泊発電所3号炉

防潮堤の設計方針について

(防潮堤平面線形形状(海側線形)に係る指摘事項回答)

令和4年7月13日
北海道電力株式会社

安全裕度の向上対策

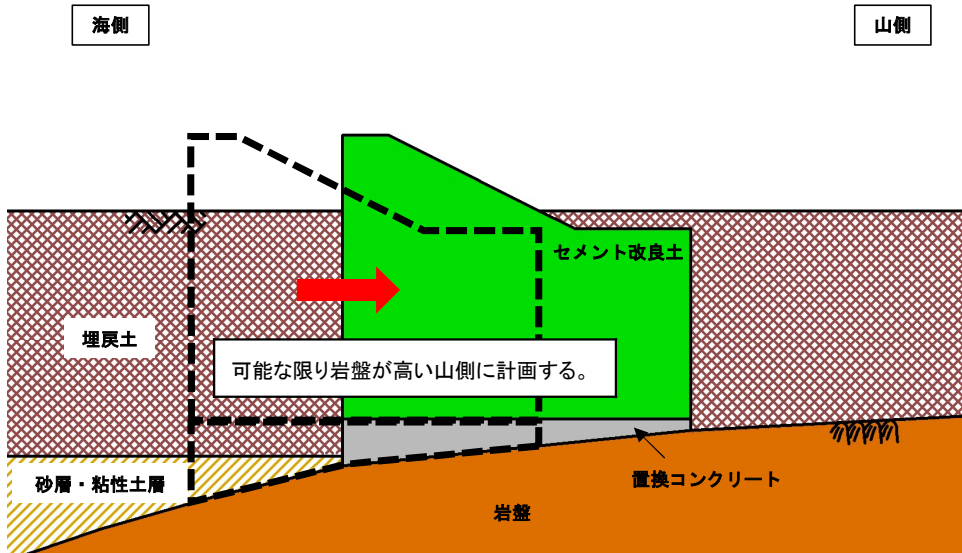
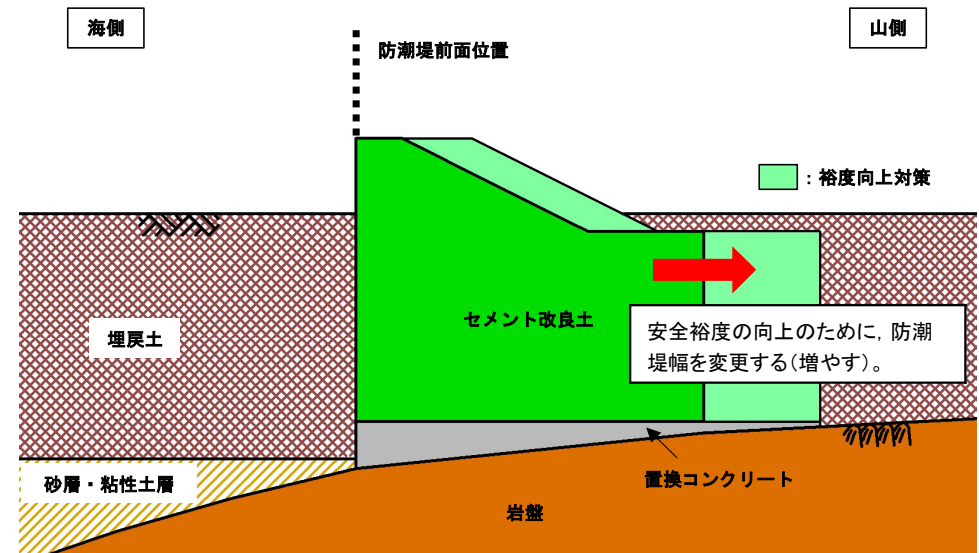
防潮堤の平面線形形状について、形状決定の第1優先としている防潮堤の構造強度の確保に影響を及ぼすような、防潮堤周囲の地質、防潮堤の構造等の形状決定に関わる要因を網羅し、各要因の重要度を踏まえ、形状決定の考え方を改めて説明すること。

○ 重要度1-①のうち海側に向かって岩盤が低くなる箇所について、防潮堤幅の変更をすることで、防潮堤の安全裕度の向上が可能である。

【水平2方向及び鉛直方向の地震動による応答特性のイメージ】

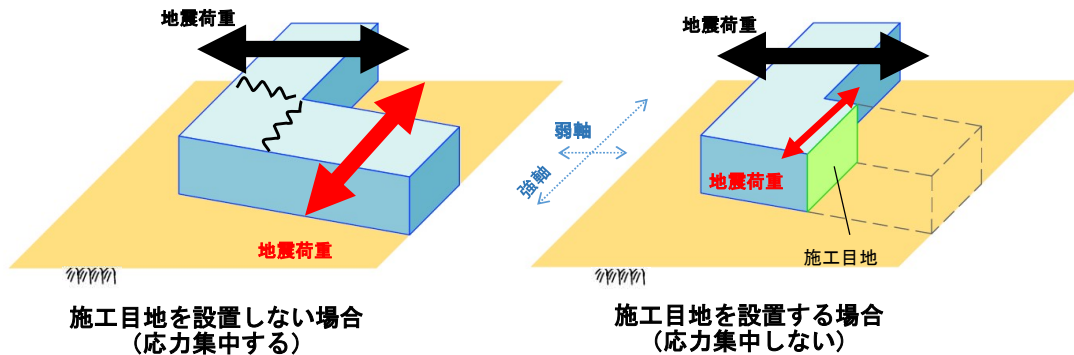
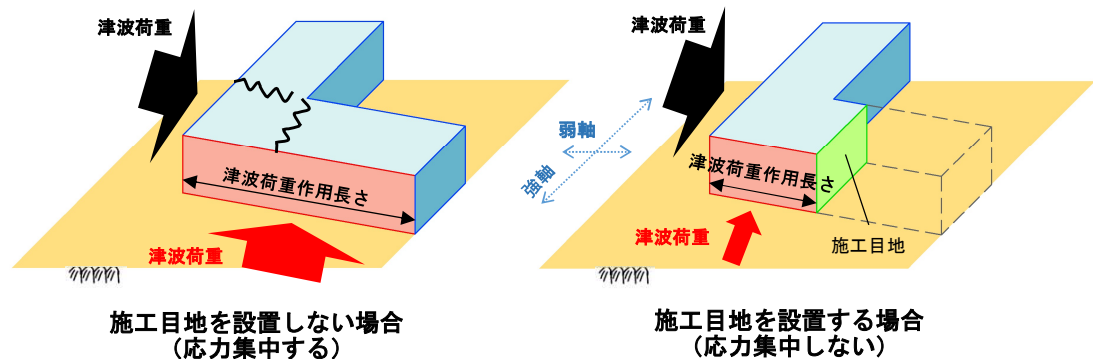
防潮堤の平面線形の形状決定の考え方により複雑な形状となる箇所について、水平2方向及び鉛直方向の地震動並びに津波荷重による応答特性並びに津波荷重の評価を含め、防潮堤の設計に与える悪影響の有無を説明すること。

- 防潮堤が複雑な形状となる屈曲部については、水平2方向及び鉛直方向の地震動並びに津波荷重により応力が集中する悪影響が想定されるため、防潮堤屈曲部に施工目地を設置し、応力が集中しないように配慮する。
- 設置変更許可段階においては、施工目地を設置することで弱軸・強軸が明確になることから、2次元断面で構造成立性を評価する。
- 設計及び工事計画認可段階においては、水平2方向及び鉛直方向の地震動並びに津波荷重による影響を見込んだ評価を実施し、応力状態を確認したうえで施工目地位置の再検討、材料強度の見直し等を行い、構造成立性を確保する。
- 施工目地を設置する箇所には、目地からの浸水を防止することを目的に止水目地を設置し、止水性を確保する。

方針変更前

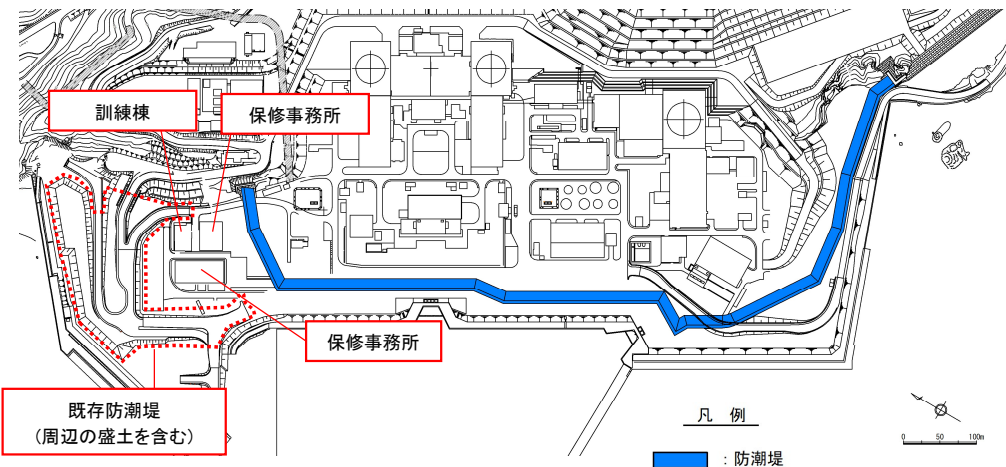
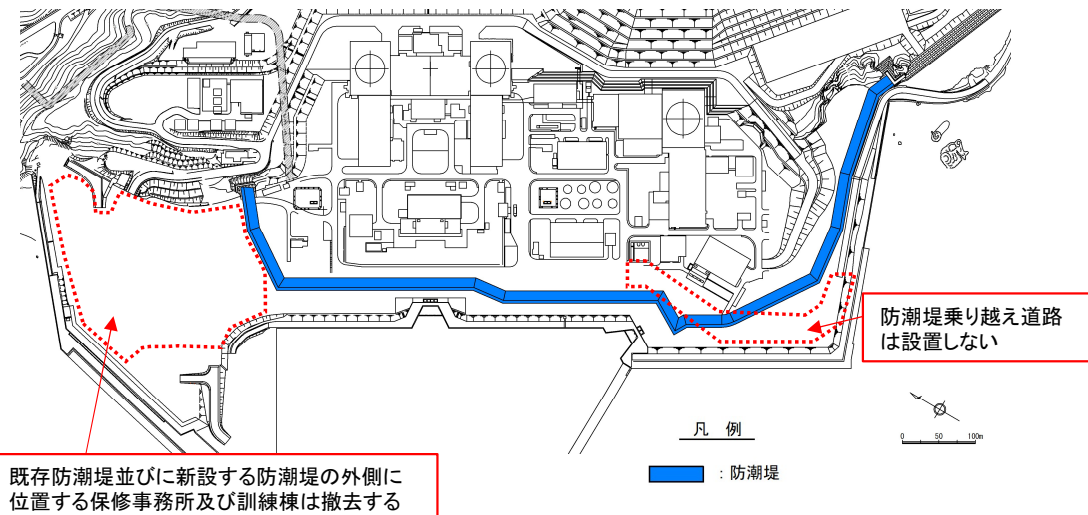
既存の防潮堤を残置することの悪影響と対応の考え方を説明すること。

地震時の液状化による変状等の被害状況を想定した上で、既存のセメント改良土部の瓦礫等が耐津波設計に与える影響をもれなく検討し説明すること。例えば、泥水が海水ポンプの取水性及び防潮堤の津波荷重(波圧荷重及び漂流物衝突荷重)に与える影響、瓦礫の滑動による防潮堤への二次的影響等を含め検討すること。

新設する防潮堤の外側にある建屋について、残置する既存防潮堤と同様に、地震又は津波によって損壊した場合における漂流物影響評価及び新設する防潮堤への波及的影響を説明すること。

残置する既存防潮堤が耐津波設計に及ぼす影響の評価項目について、選定プロセスを整理し説明すること。

残置する既存防潮堤及び新設する防潮堤の外側の建屋の評価においては、定量的な影響評価の実現性を検討した上で、評価方針及びその妥当性を説明すること。

- 残置する既存防潮堤並びに新設する防潮堤の外側に位置する保修事務所及び訓練棟は、地震により損傷した場合の波及的影響を定量的に評価することが困難という判断に至ったことから撤去する設計に変更した。
- 保修事務所及び訓練棟を撤去する設計に変更したことに伴い、事務所等の駐車場においても駐車場としての運用を中止するとともに、新設する防潮堤へ波及的影響を及ぼさないよう防潮堤乗り越え道路についても新たに設置せず、発電所への入構ルートを防潮堤に影響を及ぼさない配置とした設計に変更する。

- 指摘事項No.1-2については、残置する既存防潮堤を撤去する設計に変更したことから、新設する防潮堤への影響はなくなる。
- 指摘事項No.4については、残置する既存防潮堤を撤去する設計に変更したことから、耐津波設計への影響はなくなる。
- 指摘事項No.13については、新設する防潮堤の外側に位置する保守事務所及び訓練棟を撤去する設計に変更したことから、新設する防潮堤への影響はなくなる。
- 指摘事項No.14については、残置する既存防潮堤が地震により損傷した場合に第4条耐震設計方針及び第5条耐津波設計方針に及ぼす影響を網羅的に抽出したうえで選定プロセスを整理し説明する予定であったが、残置する既存防潮堤を撤去する設計に変更したことから、耐津波設計への影響はなくなる。
- 指摘事項No.15については、残置する既存防潮堤並びに新設する防潮堤の外側に位置する保守事務所及び訓練棟を撤去する設計に変更したことから、新設する防潮堤への影響はなくなる。

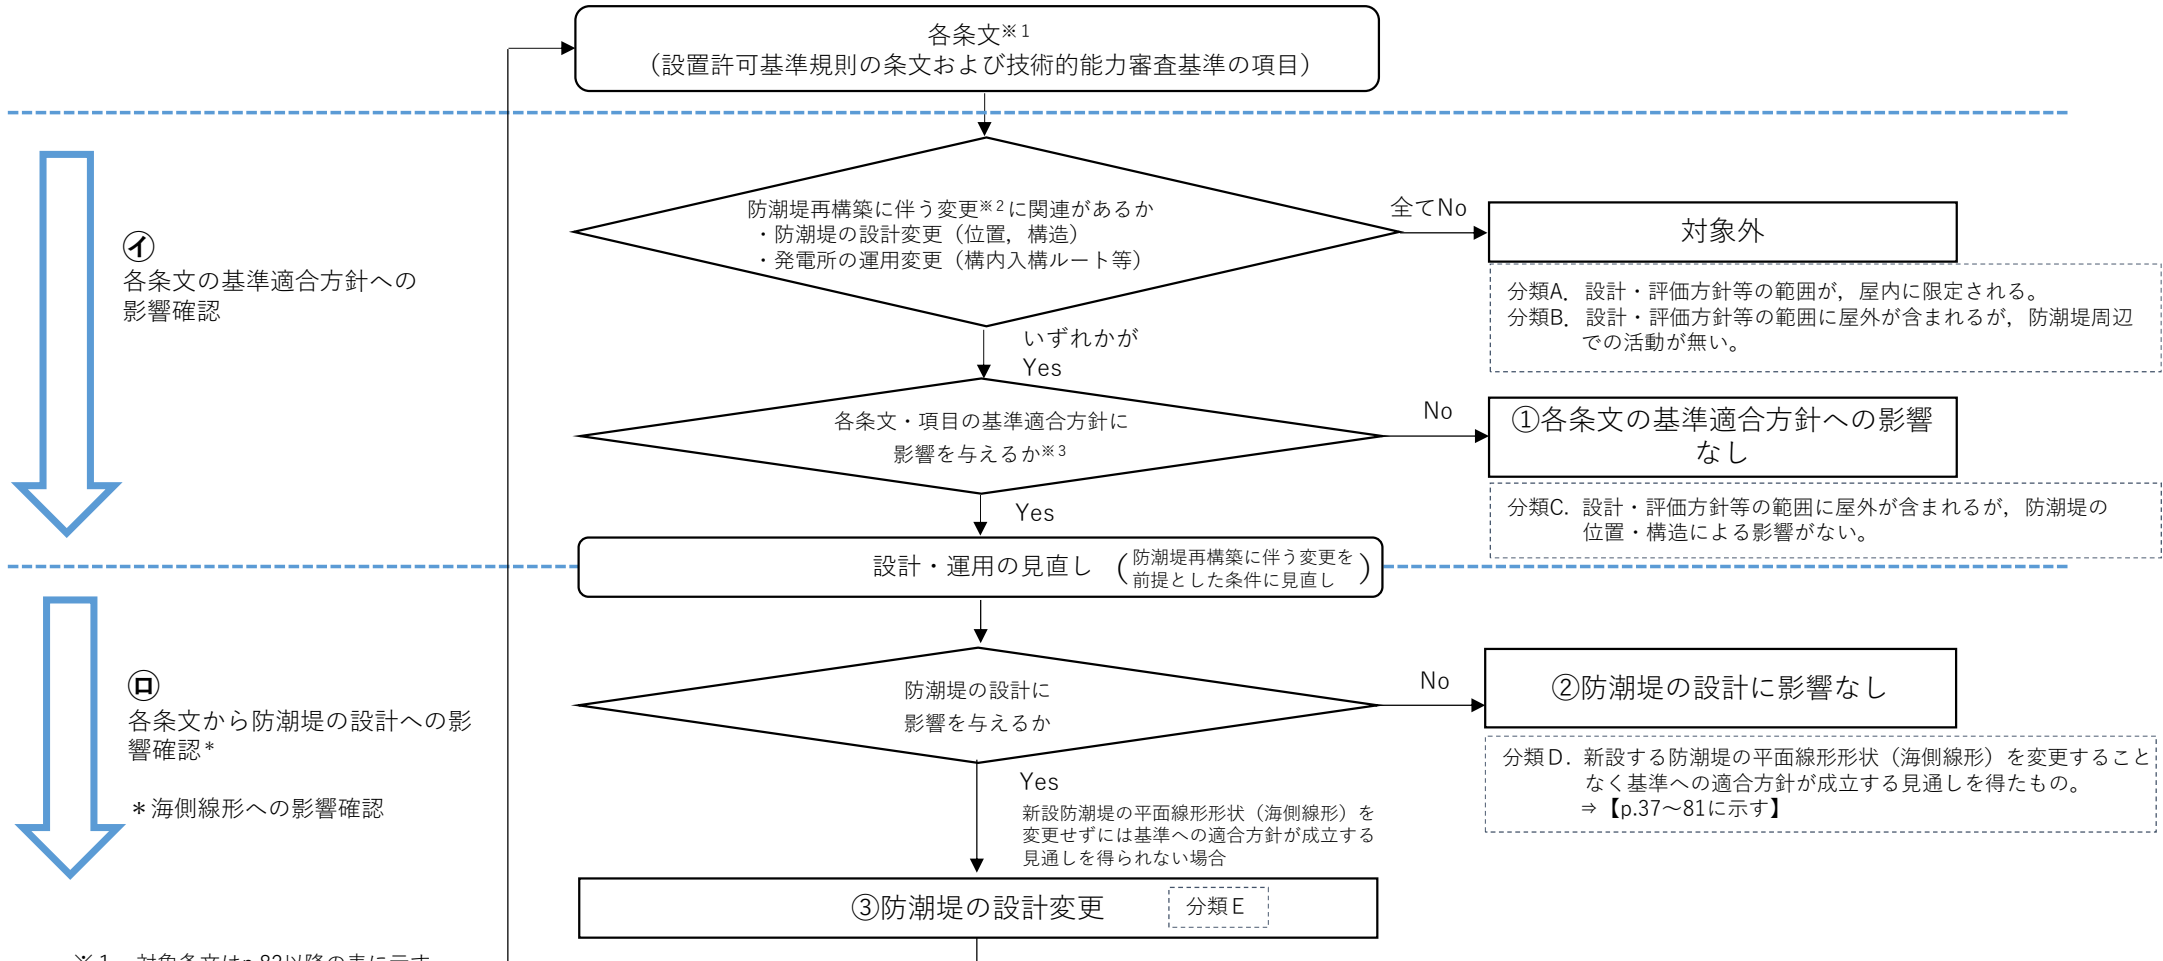
防潮堤の位置、構造を変更することにより屋外アクセスルートや屋外溢水影響評価に変更が生じているが、防潮堤の構造・仕様及び設計方針を検討するにあたって、屋外アクセスルートや屋外の溢水影響評価の変更も含め、基準への適合方針に影響を与えるものを設置許可基準規則の条文及び重大事故等防止技術的能力基準の項目ごとに網羅的に整理して説明すること。

防潮堤の設計変更による他条文等の基準への適合方針に対する影響確認は、変更後の適合方針の成立性を見通しを含め事業者で確実に確認し、防潮堤の位置、構造及び設計方針に影響を与える可能性があるのであれば、その成立性を見通しを防潮堤の設計方針の審査の中で説明すること。

○上記確認の結果、分類Eに該当するものは無かった。よって、各条文から遡って海側線形に影響を与えることはない。
